**ACUERDO DEL CONSEJO DE GOBIERNO POR EL QUE SE DECIDE LA EJECUCIÓN DEL PROYECTO DE CONSTRUCCIÓN DE LA PROLONGACIÓN DE LA LÍNEA 2 DEL METRO DE MÁLAGA: TRAMO GUADALMEDINA-HOSPITAL CIVIL.**

### PROTOCOLO DE INTENCIONES ENTRE LA JUNTA DE ANDALUCÍA Y EL AYUNTAMIENTO DE MÁLAGA RELATIVO A FINALIZACIÓN DE LAS LÍNEAS DE METRO DE MÁLAGA 1 Y 2 CONFORME COMPROMISO DE 27 DE SEPTIEMBRE DE 2013

Figura 4.- Sección tipo actual en calle Santa Elena, entre calle Hífera y calle Tampa

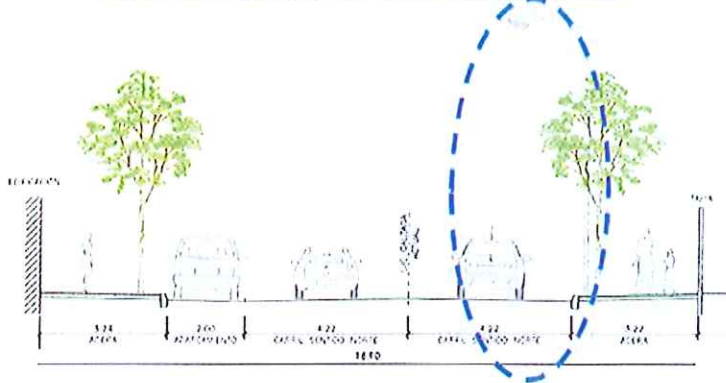
En la sección tipo que se adjunta, ponemos de manifiesto la problemática planteada:

Figura 5.- Sección tipo de Integración urbana de la parada P1 en calle Santa Elena

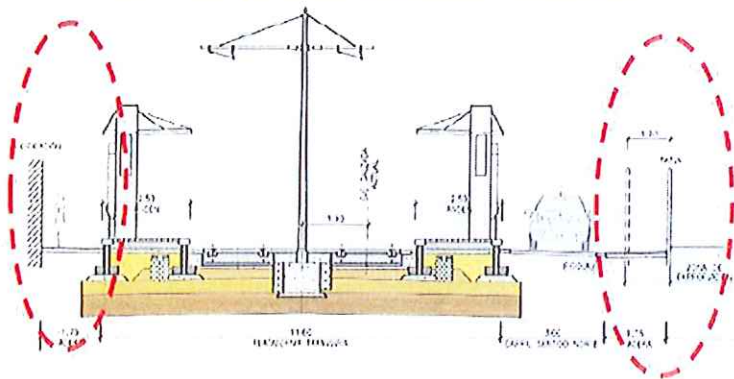
Secciones transversales proyectadas, en las que no se ubican (ni se dispone de espacio para ello) el mobiliario urbano (báculos de alumbrado público, etc)

SECCIÓN 3-3' CON METRO, PARADA P1

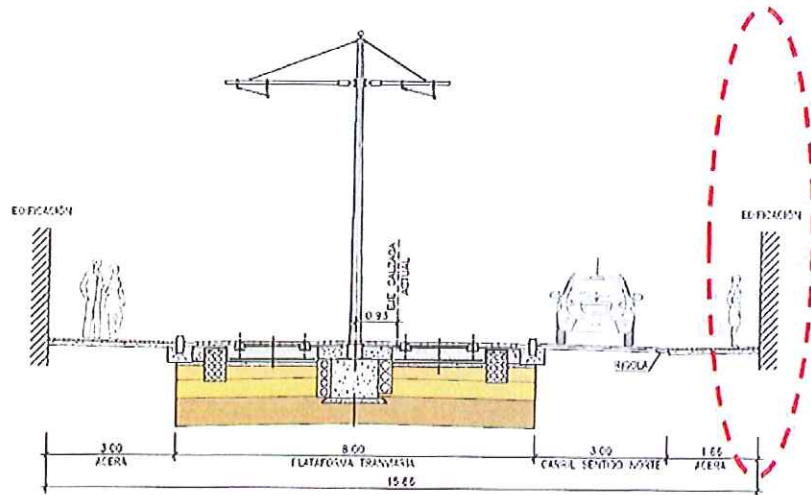
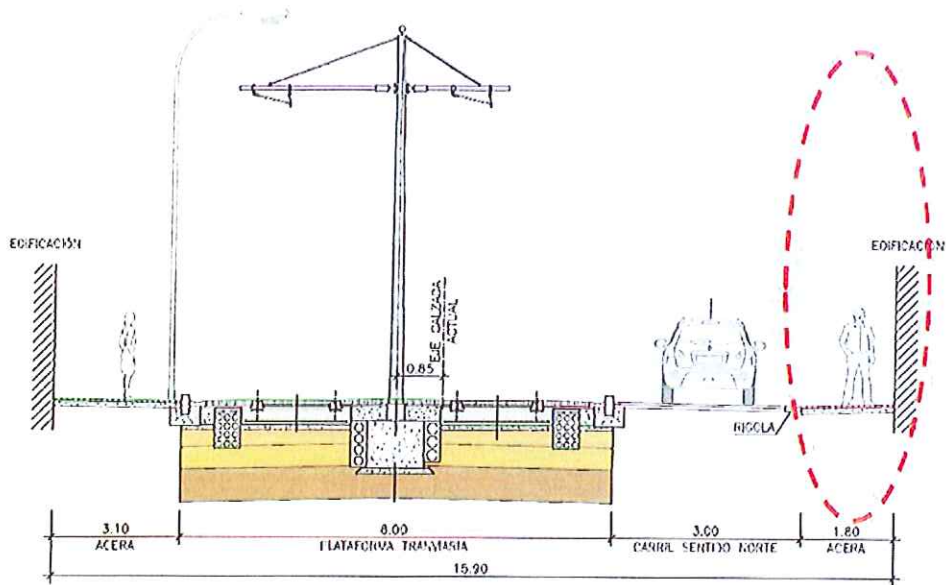
La privación de itinerarios peatonales accesibles a lo largo del eje formado por las calles Santa Elena – Eugenio Gross – Blas de Lezo excede ampliamente el carácter puntual previsto en la normativa para zonas urbanas consolidadas y se produce en al menos las siguientes secciones tipo de proyecto:

TRAMO C/HILERA – C/TAMPA:

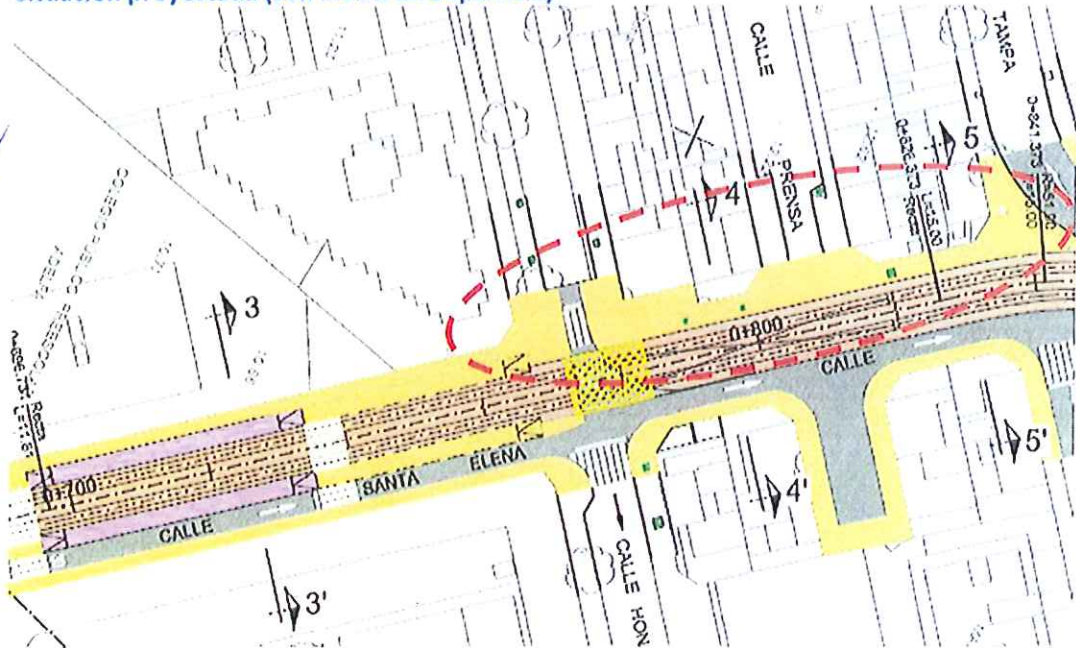
Pues bien, el diseño viario previsto en el Proyecto de Construcción compromete seriamente el cumplimiento de las condiciones establecidas en el Código Técnico de la Edificación para facilitar la seguridad en caso de incendios en los edificios colindantes a las calles cuyo trazado ha previsto en fondo de saco, así como en los tramos de calle por los que discurre la plataforma tranviaria y que carecen de calzada para tráfico rodado, coincidente con el tramo en el que se ha eliminado el carril de circulación en sentido Sur, entre las calles Hilera y Eduardo San Martín, y que se señalan con más claridad en los gráficos adjuntos.

TRAMO C/MARTINEZ MALDONADO – C/EDUARDO SAN MARTIN:

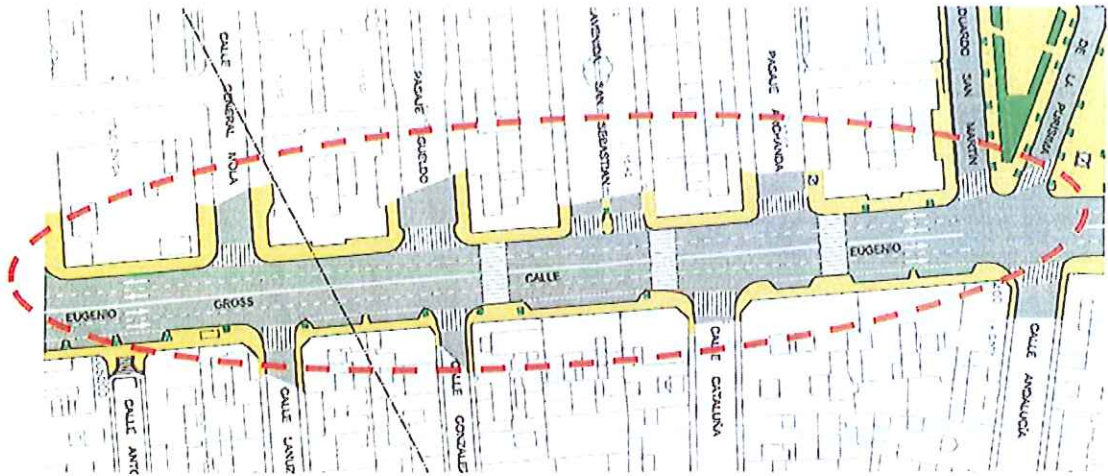
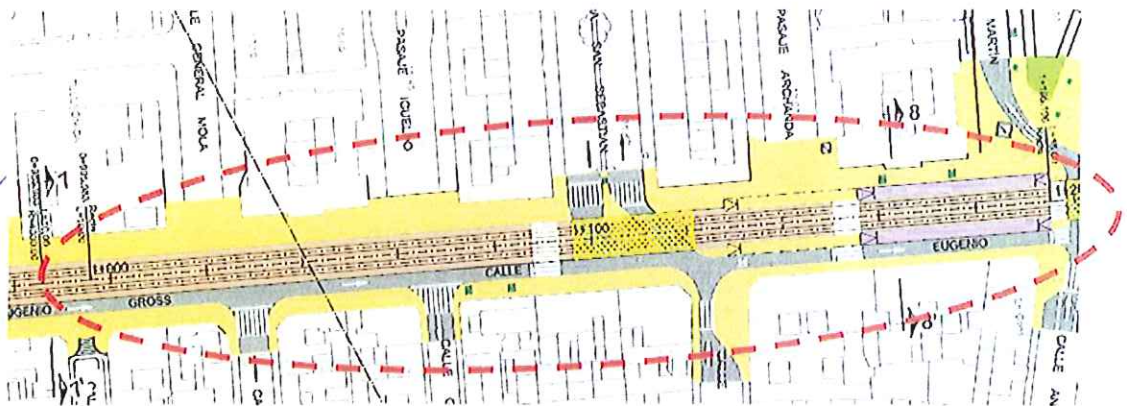
La evidente carencia de espacio que presenta el eje de las calles Santa Elena y Eugenio Gross, en el tramo entre las calles Hilera y Eduardo San Martín, para alojar una infraestructura de metro en superficie provoca la eliminación del carril de circulación en sentido Sur y que el proyecto de construcción no resuelva aspectos de vital importancia para la ciudad y los habitantes de la zona, como es que no quede garantizada la seguridad en caso de incendio al no cumplirse las condiciones para que puedan acceder los servicios de Bomberos.

*Imágenes de las calles que el Proyecto de Construcción deja en fondo de saco*

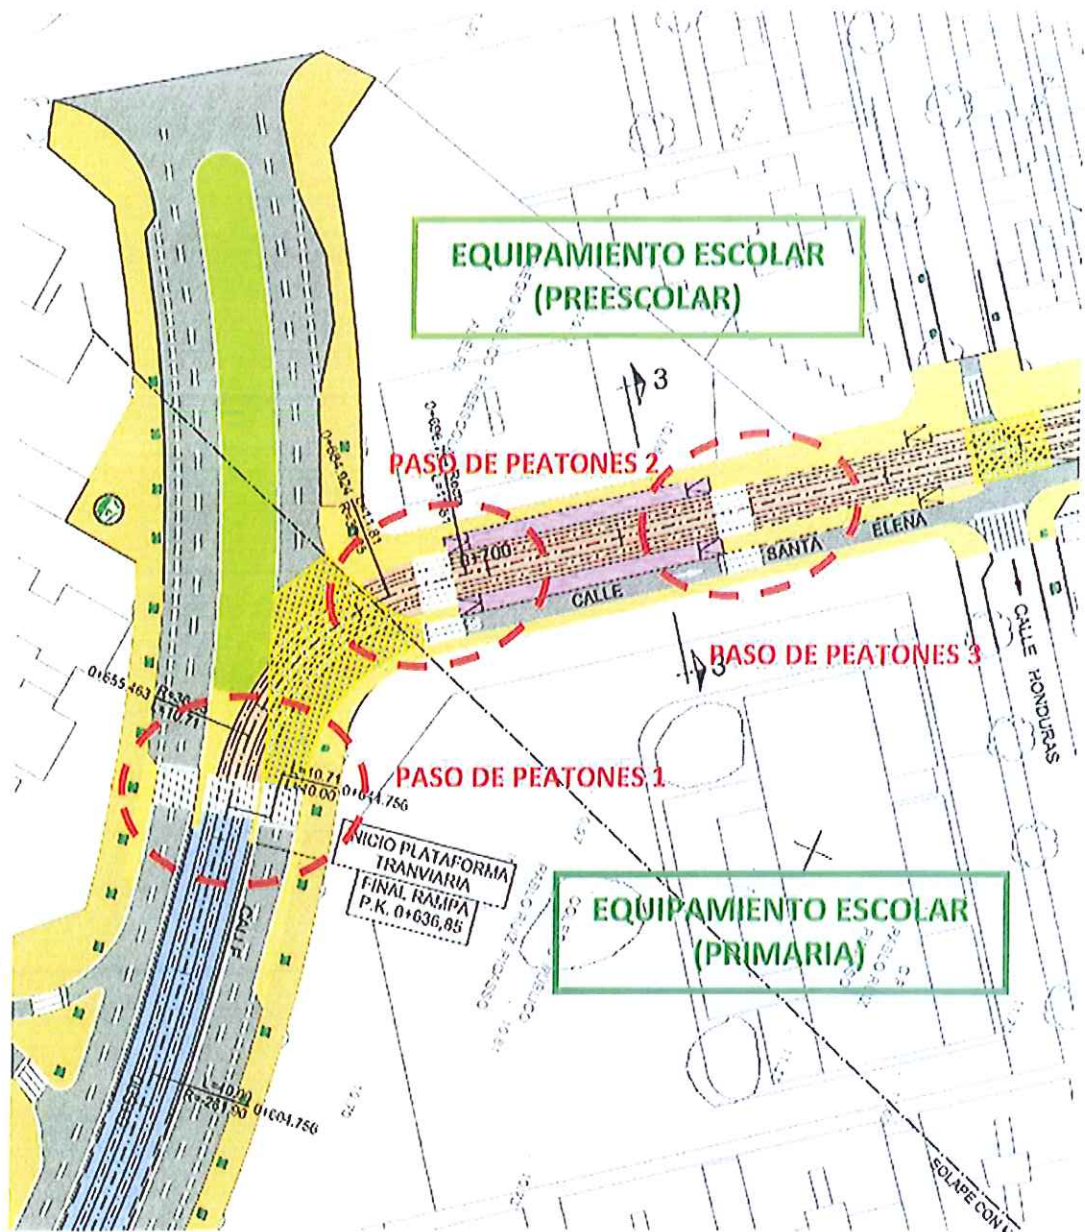
Sin embargo, la consecuencia más grave, derivada de dejar las calles Prensa, Escritor Enrique Llovet, O'Donnell, Pasaje Igueldo y Archanda con un trazado en planta de fondo de saco es el incumplimiento reiterado de lo dispuesto en el Código Técnico de la Edificación, Documento Básico SI Seguridad en caso de Incendio, en su sección SI 5: Intervención de los Bomberos, mediante la cual se regulan las condiciones que han de cumplirse para facilitar las maniobras de intervención del cuerpo de bomberos, regulándose en su Apartado 1. Condiciones de aproximación y entorno, los siguientes aspectos, entre otros:
